福島第一原子力発電所
特定原子力施設への指定に際し
東京電力株式会社福島第一原子力発電所に対し
して求める措置を講ずべき事項についてへの
適合性について
(5・6号機滞留水移送設備の移送配管及び
移送ポンプの改良について)

2023年7月

東京電力ホールディングス株式会社

5・6号機滞留水移送設備の移送配管及び移送ポンプの改良に関する補足説明

図1－1 5・6号機滞流水移送設備概略図

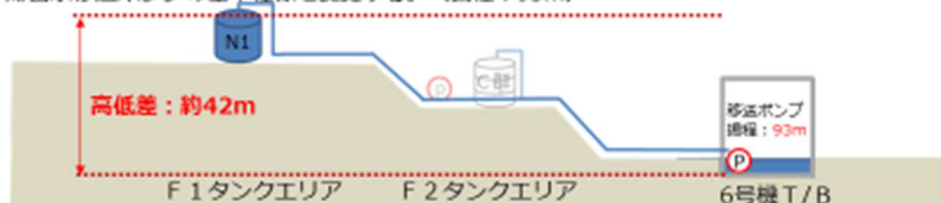
フランジ型タンクのうち、F2タンクエリアの中間タンク（以下、C群タンク）を運用停止するにあたり、F1タンクエリアまで直接滞留水を移送する必要があることから、移送配管の追設及び滞留水移送ポンプの基本仕様を変更する。（図1－1）

➤ Cタンク運用停止後

- ・C群タンク運用停止に伴い、6号機T/BからN1タンクへ直接滞留水を移送する配管を設置。
- ・既存の滞留水移送ポンプ（揚程：65m）では、N1タンクまで滞留水を移送出来ないため、滞留水移送ポンプの基本仕様を変更する。（揚程：93m）

図1 5・6号機滞留水移送配管継ぎ手部取外し箇所

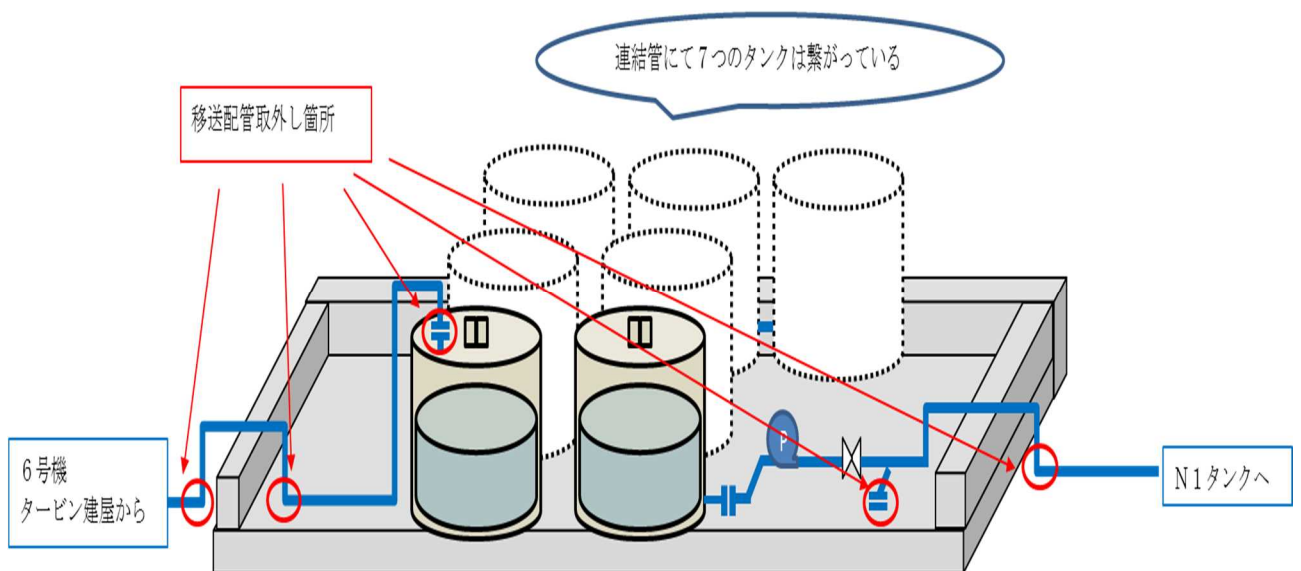
a. 滞留水移送配管改良の汚染拡大防止対策（図1～図3）

滞留水移送配管改良に伴い、PE管継ぎ手部およびフランジ継ぎ手部の取り外す際に内包水の水抜きが発生する。水抜きした内包水は受入タンクへ移送し、浄化ユニットを用いて処理する。

図 2：継ぎ手部の漏えい防止対策

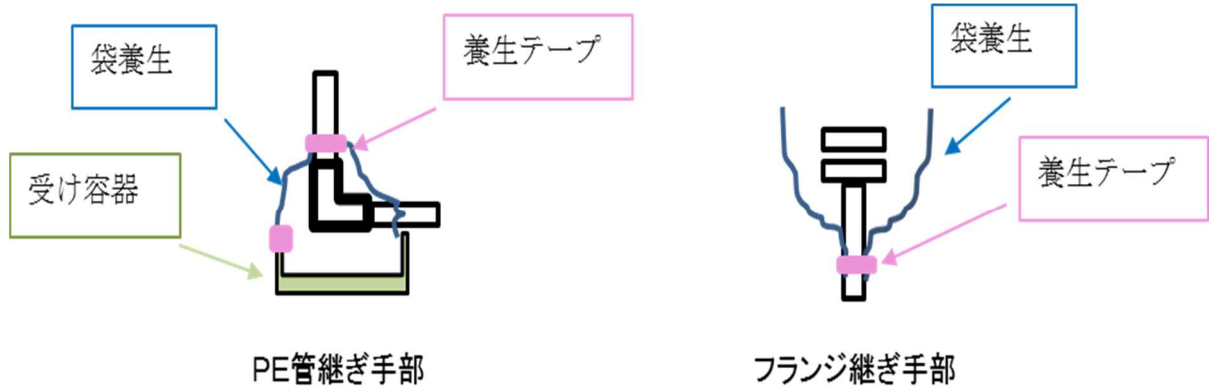
<継ぎ手部の漏えい拡大防止対策>

- (1) 滞留水移送配管の継ぎ手部を取り外す場合、袋養生、養生テープ、受け容器を設け、内包水を受けられるようにする。

図 3：内包水移送の漏えい拡大防止対策

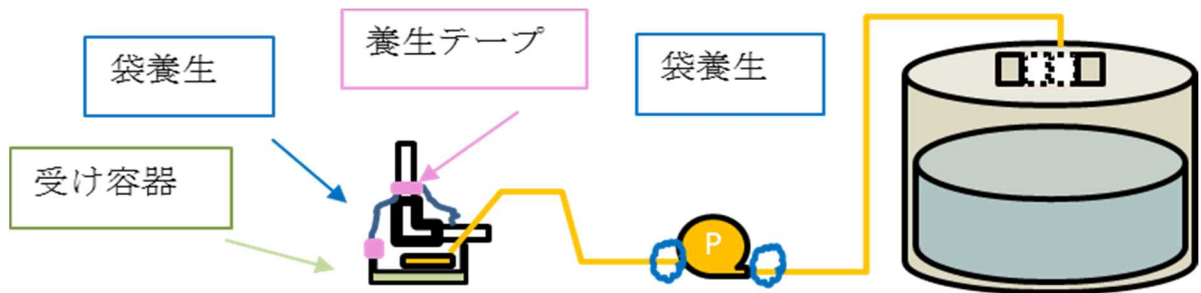
<内包水移送の漏えい拡大防止対策>

- (1) 仮設ホースの継手部がレバーロック式カプラの場合、継手部を固縛し外れ防止を行う。フランジ継手部の場合、締付確認を行う。
- (2) 漏えい拡大防止策として、仮設ホースの継手部は全て袋養生することにより、漏えい時に汚染水を受けられるようにすると共に、仮設ポンプは受入タンクの堰内に設ける。また、移送中は作業員による常時監視を行う。

図1 5・6号機滞留水移送配管の水撃評価

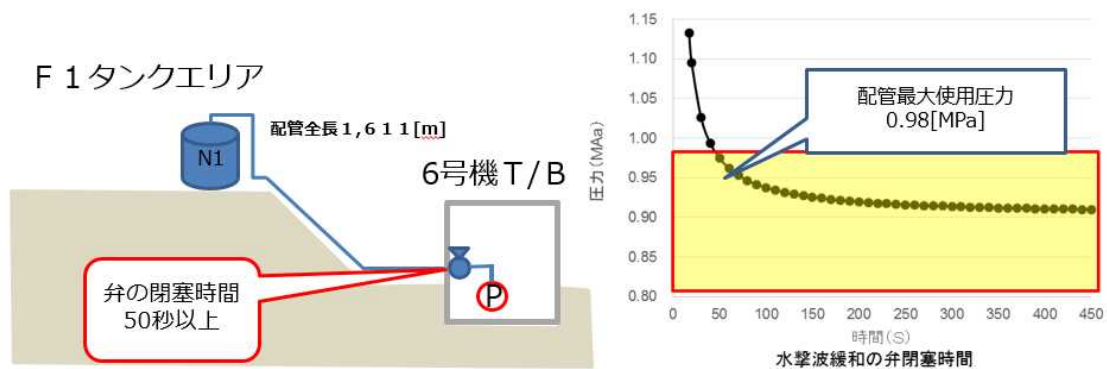
1,611 [m] (図1より)

前提として流体は淡水，重力加速度は $9.8[m/s^2]$ ，配管最大使用圧力 $0.98[MPa]$ とする。

評価の結果，水撃波速度は $193[m/s]$ となり，これによる弁が緩閉塞とならない時間は17秒以上，配管の最高使用圧力以下で滞留水移送を停止させることを考慮すると，移送ポンプの出口弁（M0弁）を50秒以上かけて閉塞することで水撃緩和及びPE管の保護は可能。
